表 A.0.3 监理通知单 ★

工程名称： 东源天华阳光农光互补 100MW 项目

编号： 005 #

事由： 关于一期（20MW）箱变基础内渗水事宜。

箱变基础内的积水

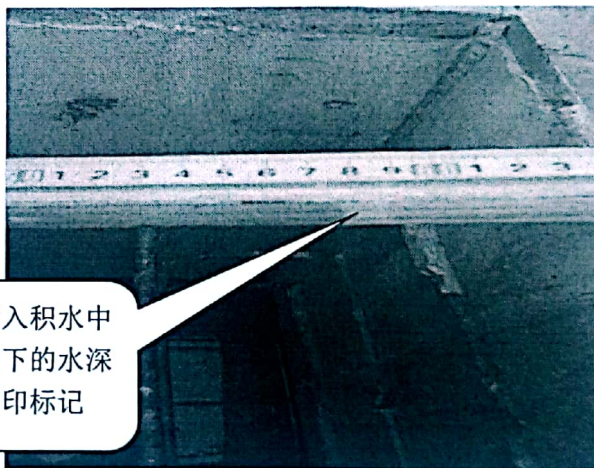
- 1、 现场检查发现第一期（20MW）的每个箱变基础内积水严重(如下图)，给箱变运行环境带来安全隐患。
- 2、 箱变的维护平台未按施工图纸施工。

积水深度达到 89CM

- 要求： 1、 总包方须把所有箱变基础地下室的积水抽干净，重新做好防水措施，箱变基础内要保持无积水，干燥的状态。
- 2、 箱变维护平台尽快按给出的设计蓝图进行施工完成(五日内完成)。
